Sagsbehandler
Henrik Dahl
Direkte telefon
29 63 85 80
E-post
henrik.dahl@rksk.dk
Dato
15. august 2023
Sagsnummer
18-025162

Forslag til ændring af udbygningen af Rute 15

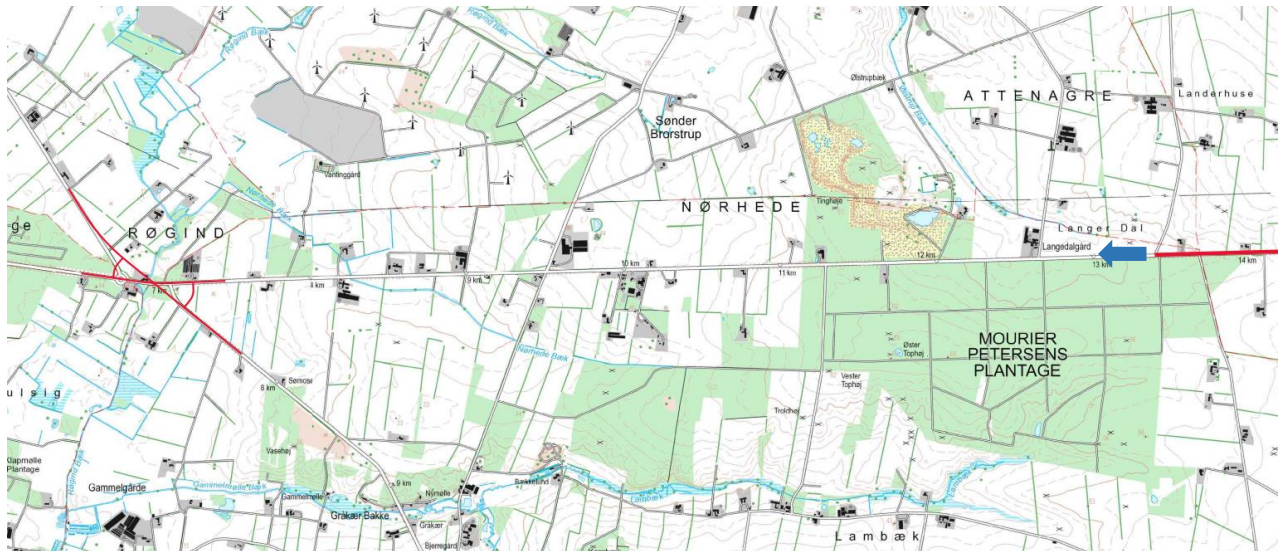
Ringkøbing-Skjern Kommune ønsker, at dele af etape 1 udbygges til 2+1 vej. Vi ønsker helt konkret, at strækningen mellem Røgind og Attenagrevej udbygges til 2+1 vej.

Nedenfor ses et kort, der viser strækningen mellem Røgind i vest og Attenagrevej i øst. Under kortet ses et foto, der viser, hvor den kommende 2+1 vej vil ophøre ud for Attenagrevej. Fotoet er taget i retning mod Ringkøbing (lokation er angivet med blå pil på kortet).

Forligskredsen har besluttet, at rundkørslen ved Røgind skal ombygges til et vejkrus i to plan samt, at 2+1 vejen fra Herning skal ophøre ved Attenagrevej. Vi mener, at det vil være meget uheldigt, hvis ikke 2+1 vejen føres helt frem til det kommende vejkrus ved Røgind og der dermed vil være en uafbrudt 2+1 vej mellem Herning i øst og Røgind i vest. En manglende udbygning på denne strækning vil kunne give udfordringer for trafikikkerheden særligt henset til de mange tunge transportere, jf. Vestas' bemærkninger senere i denne henvendelse.
